Oggetto: Wecologic S.r.l. Progetto di realizzazione dell'impianto sito nel Comune di Piombino (LI)- località Ischia di Crociano. Determinazione motivata di conclusione della Conferenza dei Servizi ai sensi dell'art.14 quater della L. nr. 241/90 e s.m.i., relativamente al procedimento di rilascio dell'Autorizzazione Integrata Ambientale ai sensi della parte II° del D.Lgs. nr. 152/06 e s.m.i.

Verbale della Conferenza di Servizi

Seduta del 11/12/2018

Oggetto: Verbale della conferenza di servizi relativo procedimento di rilascio dell'Autorizzazione Integrata Ambientale di cui al titolo III bis del D.lgs 152/2006 e smi per installazione IPPC 5.1 "Piattaforma logistica per lo smaltimento e/o recupero di rifiuti pericolosi e non pericolosi", da ubicare in loc. Ischia di Crociano nel Comune di Piombino (LI).

Figura 1: posizione della sorgente e dei recettori discreti scelti come rappresentativi dell'area. (riproduzione della figura 18 di pag. 25 dello "Studio di impatto olfattivo").

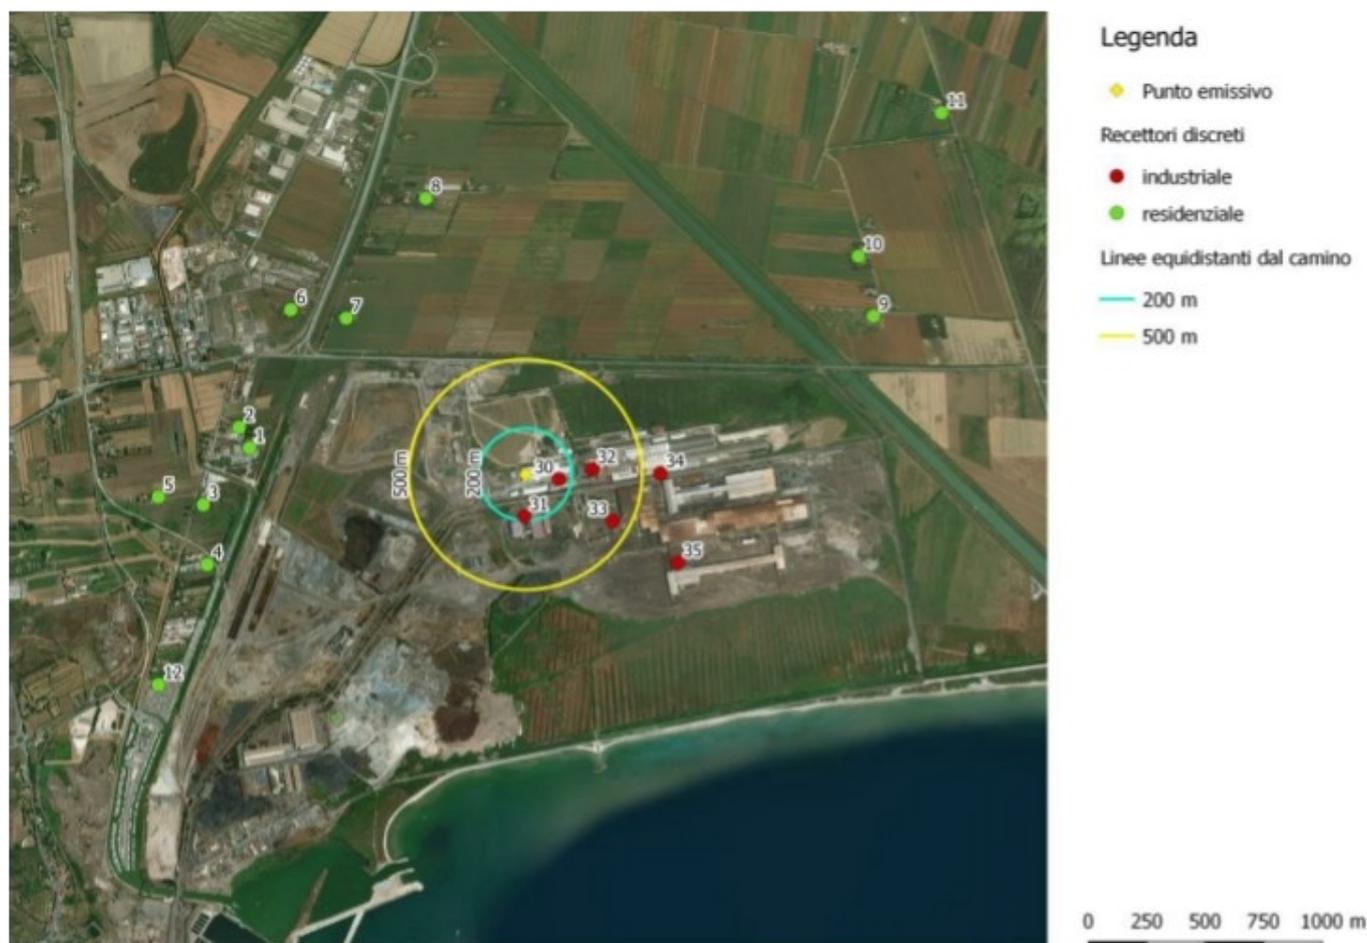
15 m) e 0.3 ou/m³ (E1 con altezza 18 m). Le distribuzioni sul territorio dei valori delle stime di concentrazione di odore sono presentate mediante mappe di colore, relativamente al solo scenario con il camino E1 avente 13.5 m di altezza: il valore massimo di picco orario è indicato in 2 ou/m³, il 98° percentile annuo in 0.9 ou/m³.

In base a questi risultati viene quindi affermato che, pur mantenendo un'altezza di E1 pari a 13.5 m dal suolo, anche un'emissione circa 4 volte superiore, ovvero di 1000 ou/Nm³ non comporterebbe impatti significativi di disturbo in considerazione dei livelli indicati nelle Linee Guida della Provincia di Trento². Infatti il massimo valore sul territorio del 98° percentile annuo dei valori di picco orario risulta con tali ipotesi di circa 3 ou/m³ mentre per tutti i recettori discreti eccetto uno (non residenziale, cui corrisponde una concentrazione di 1.5 ou/m³) si mantiene inferiore a 1 ou/m³. Si ricorda che i livelli di disturbo olfattivo indicati nelle Linee Guida della Provincia di Trento variano con la distanza dalla sorgente e la tipologia del recettore: per recettori residenziali - come quelli qui interessati - corrispondono a 1 ou/m³ (distanze maggiori di 500 m dalla sorgente), mentre per quelli non residenziali variano tra 2 ou/m³ (distanza maggiore di 500 m) a 4 ou/m³ (distanza inferiori a 200 m).
